Cat.5e 4対 二重シールド(SF/UTP)ケーブル仕様変更に関するお知らせ

1. 対象製品

品名	型式
1	Cat.5e 4対 二重シールドSF/UTPケーブル	0.5-4P NSEDT-SB
2	Cat.5e 4対 二重シールドSF/UTPケーブル 環境配慮型(EM、LSZH対応)	0.5-4P EM-NSEDT-SB

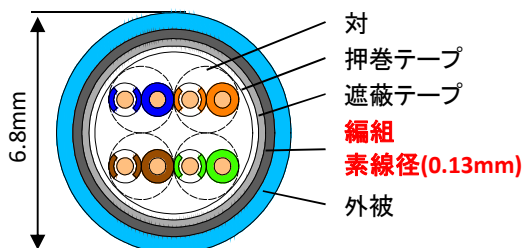
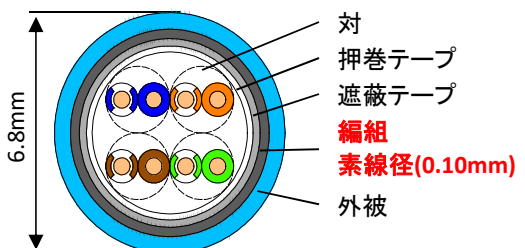
項目	旧仕様	新仕様
構造	 <p>対 押巻テープ 遮蔽テープ 編組 素線径(0.13mm) 外被</p>	 <p>対 押巻テープ 遮蔽テープ 編組 素線径(0.10mm) 外被</p>
編組素線径	0.13mm	0.10mm
導体径	0.5mm	0.5mm
コア径	1.0mm	1.0mm
ケーブル外径	6.8mm	6.8mm
・プラットフォーム化に伴い編組素線径を変更しました。 ・導体径、コア径、ケーブル外径に変更はございません。
